Panel Asesor Independiente de BID Invest

Informe n.º 6 del IAP, julio de 2021

Proyecto Hidroeléctrico Ituango,

Figura 6: Tiempos de reducción del nivel del embalse (Integral)

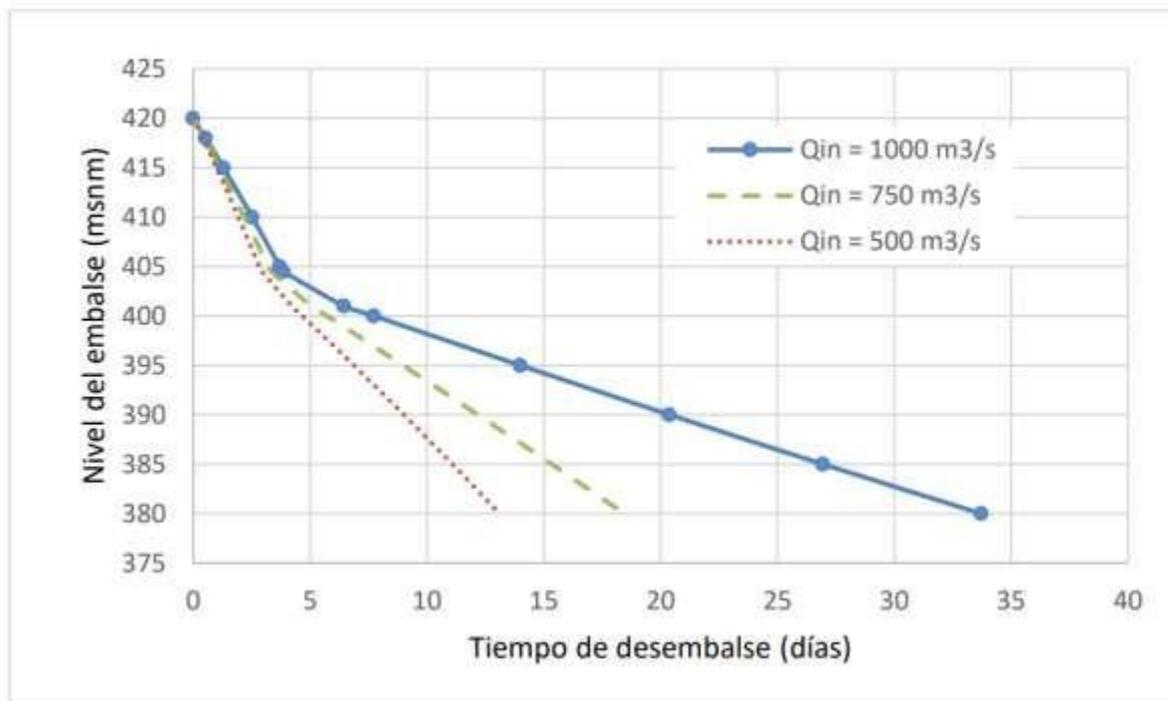
Cabe señalar que el plan actual prevé la entrada en funcionamiento de 4 unidades para septiembre de 2023, y todas las 8 unidades para febrero de 2025. Por lo tanto, los datos que se muestran en la figura 6 serán válidos a largo plazo. Hasta el año 2025, los tiempos de reducción serán aproximadamente el doble

de los mostrados, y el control efectivo del embalse difícilmente será posible para caudales fluviales que superen, por ejemplo, los 500 m³/s.

Figura 8: Volumen insignificante del embalse en las partes inferiores del valle del río

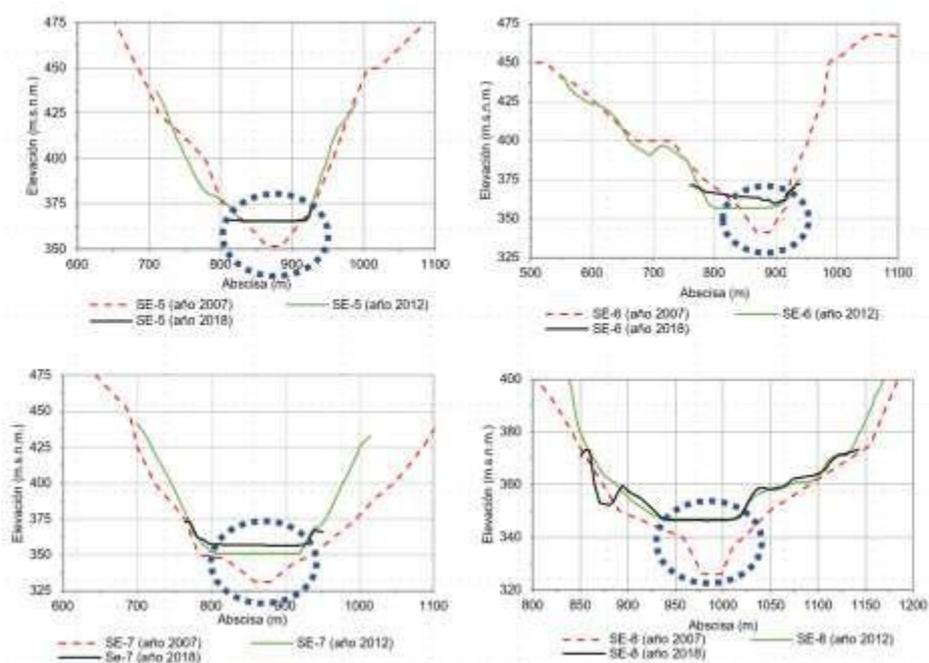
- La aparente incongruencia entre el estudio LiDAR (año 2012) y la topografía (2016), ambos ejecutados antes del llenado del embalse, se explica por el hecho de que el estudio LiDAR no penetra completamente en las zonas húmedas.
- La misma explicación se aplica a que el perfil del estudio LiDAR esté por encima del estudio batimétrico de 2018.
- Además, esas diferencias se aplican solo a la elevación cercana al lecho del río y, como tal, cualquier discrepancia tendría una contribución insignificante al volumen del embalse (consulte la Figura 8).

En esta etapa inicial del Proyecto, la decisión clave a tomar es sobre la geometría de referencia del embalse, para asociarla a futuros estudios batimétricos. Con base en lo anterior, el IAP considera que la cartografía del año 2007, validada por los estudios topográficos de 2016, representa una línea de base adecuada.

Figura 10: Lecturas del extensómetro

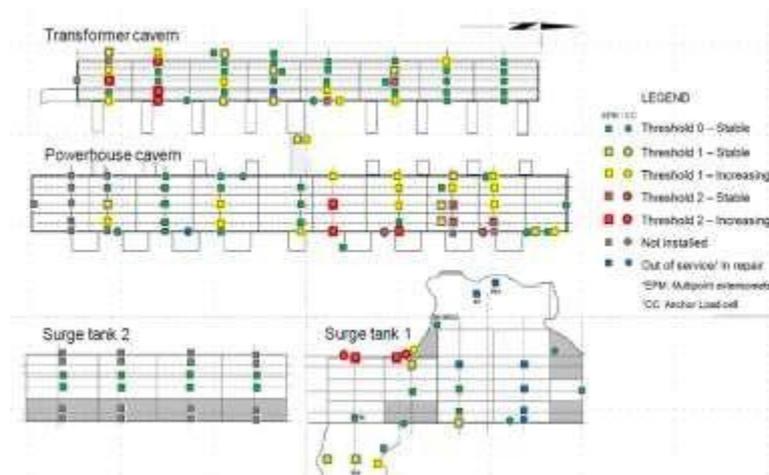
Algunos extensómetros no muestran el logro del equilibrio completo (consulte la Figura 10). Una revisión detallada de las tendencias futuras podría sugerir la necesidad de un refuerzo adicional del macizo rocoso.

La interpretación de la medición utiliza tres referencias "Umbrales: 0, 1 y 2"; el IAP no conoce dichos umbrales y quisiera saber sobre ellos.

Figura 11: *Modelo conceptual del macizo rocoso perturbado*

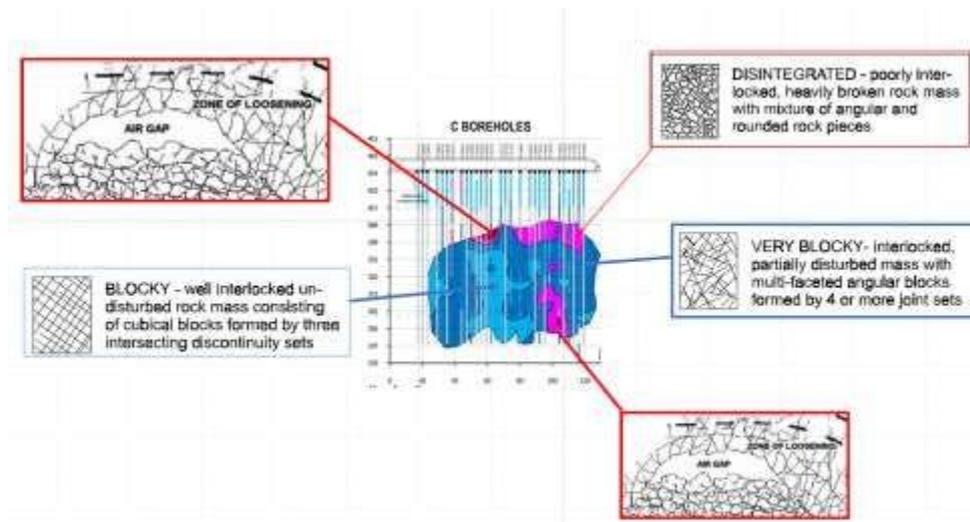
Los hallazgos de las investigaciones realizadas hasta la fecha están en línea con el modelo geomecánico postulado en el 5.º informe del IAP (consulte la Figura 11). Los vacíos parecen ser significativos, aunque algunos

pueden explicarse por una baja recuperación total del núcleo, la cual no está necesariamente asociada con los vacíos. Además, una parte importante del área circundante es solo un macizo rocoso rocoso articulado. Esto es claro si se comparan los consumos de lechada registrados con los previstos. Será necesario tener un buen número de orificios de control inclinados para confirmar que los trabajos de refuerzo y relleno sean aceptables.

Se debe esperar que, a medida que los trabajos de excavación revelen las condiciones reales del macizo rocoso, algunas áreas que muestran inestabilidad o daños excesivos requerirán un refuerzo especial o relleno de hormigón. Las características de dichas áreas tendrán que ser consideradas en el diseño del revestimiento permanente de los pozos.

Figura 13: Análisis de estabilidad de pendientes, perfil A-A

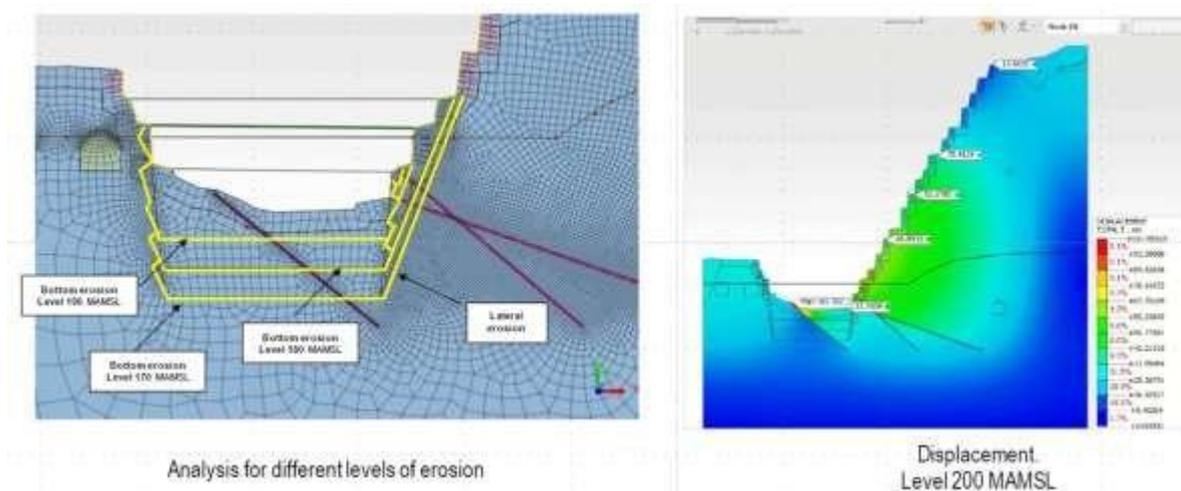
Los análisis de estabilidad de pendientes se han realizado con un código de elementos finitos utilizando un factor de reducción de resistencia (SRF). El enmallado parece adecuado; sin embargo, las dimensiones completas del modelo no son obvias. Si lo que se muestra en la Figura 13 representa el modelo de FEM total, es posible que los límites puedan estar afectando los resultados.

No parece haber altas presiones de los poros, que podrían denotar una condición más desfavorable. El IAP asume que las condiciones sísmicas también se verificaron y desea ser informado sobre ellas en la próxima visita.

Figura 14: Medidas de protección de la pendiente por encima de los túneles de desvío

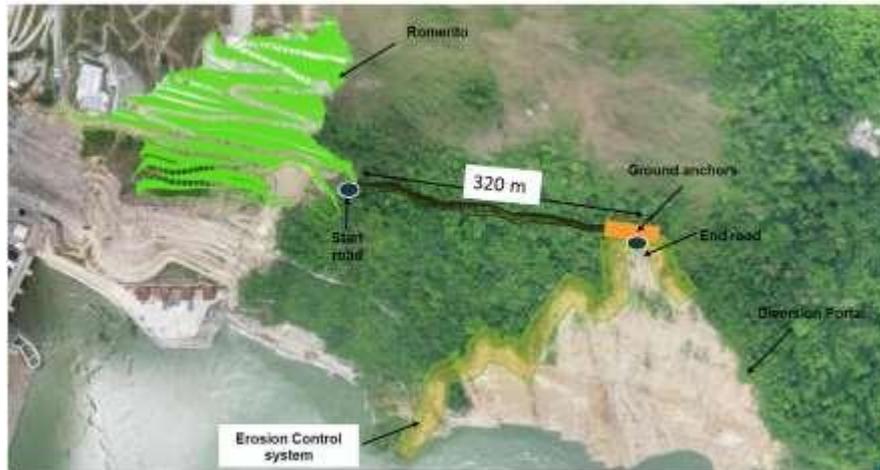
El IAP está de acuerdo con las medidas propuestas, diseñadas para evitar la extensión cuesta arriba de los fenómenos de inestabilidad y una mayor erosión por escorrentía superficial (Figura 14).

El IAP reitera la necesidad de monitorear de cerca la pendiente con monitoreo en tierra, además de técnicas remotas.

Figura 44: Recuperación de las obras subterráneas, resumen del progreso a junio de 2021

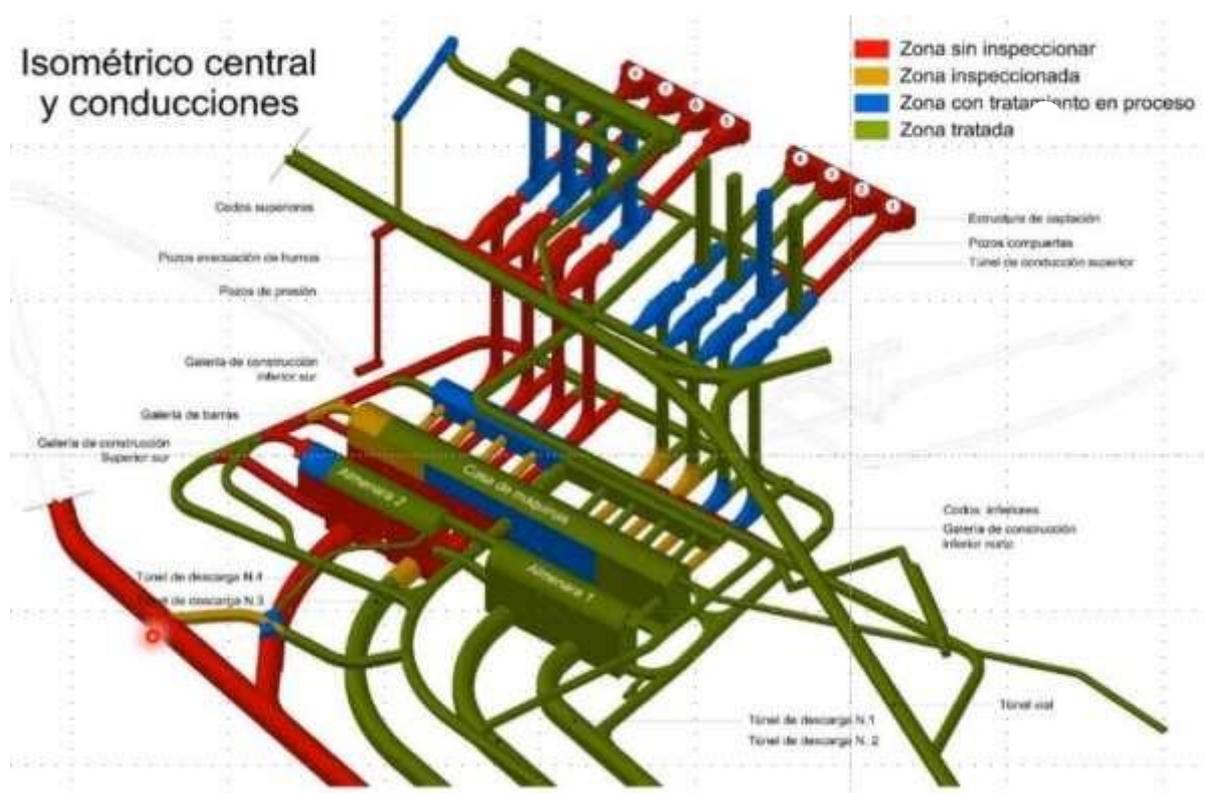
- Las entradas 1 y 2 aún requieren trabajos de finalización complejos, que actualmente representan la actividad más desafiante para cumplir con la COD de las unidades 1 a 4. Además, cualquier ajuste o modificación de dicho equipo implicaría un largo tiempo de entrega.

- El tratamiento de los pozos de presión a las unidades 5 a 8 está en curso, los pozos 7 y 8 probablemente necesitarán ser reconstruidos; el diseño detallado aún no está definido. Dado que los trabajos deberán realizarse después de que las unidades 1 y 2 estén en funcionamiento, se requiere un diseño cuidadoso y una planificación asociada.

Figura 48: Línea de tiempo del 30 de junio de 2021, sellado permanente del TD2 y la GAD

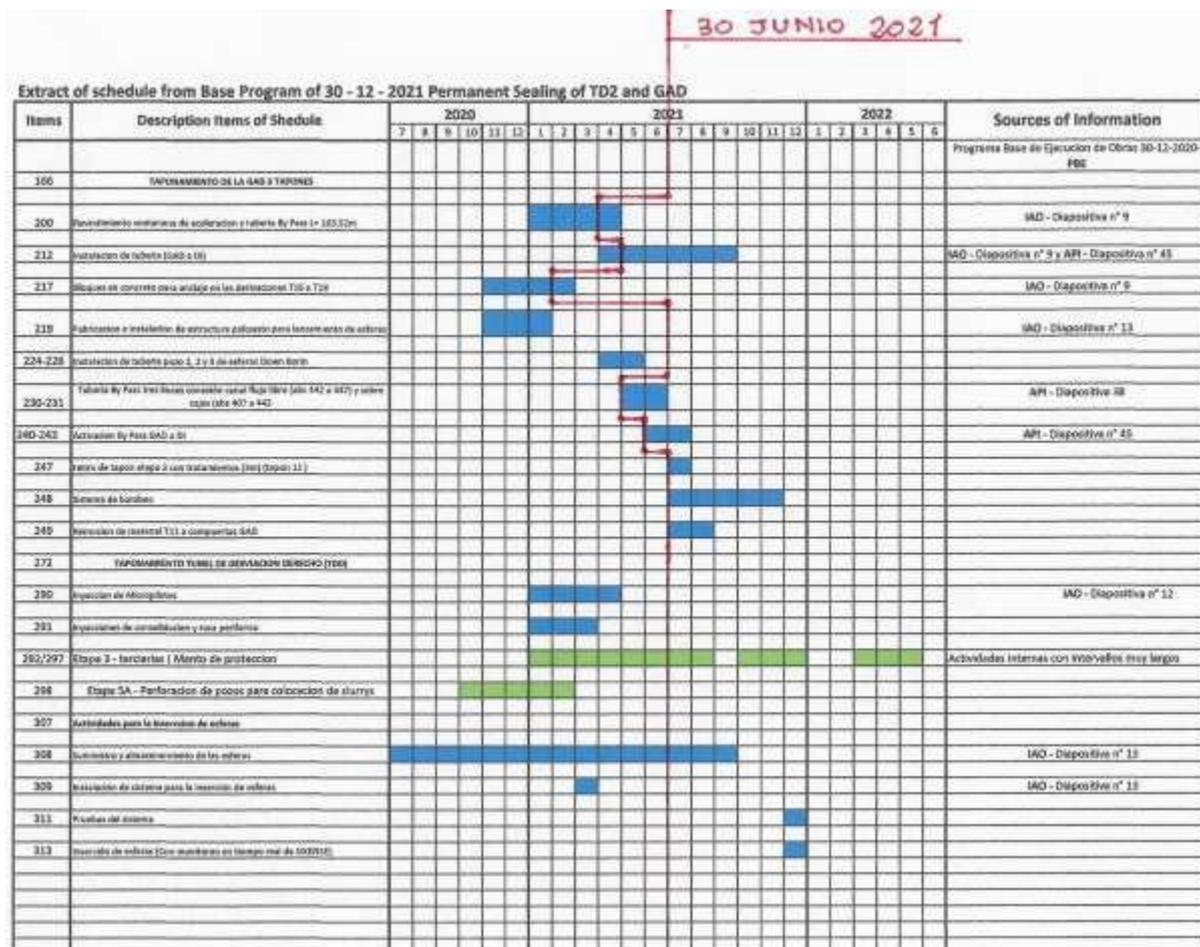
El IAP considera que, dada la independencia de los elementos de trabajo involucrados de los trabajos de las unidades 1 y 2, hay espacio para la recuperación del retraso evaluado en el contexto de los hitos del Proyecto. Ciertamente, EPM es muy consciente de esto y se le solicita amablemente que revise la evaluación del IAP e informe sobre el progreso logrado a su debido tiempo.
